2022年1月

鍋屋バイテック株式会社
カスタマーサポート部

パイプ GN990 仕様変更のご案内

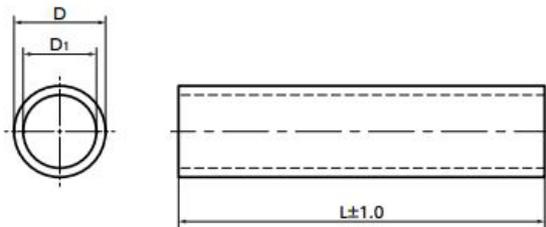
製造上の都合により、パイプGN990の外径公差を下記の通り変更いたしました。

変更箇所	変更前	変更後
外径D公差	±0.15	+0.15 / -0.25
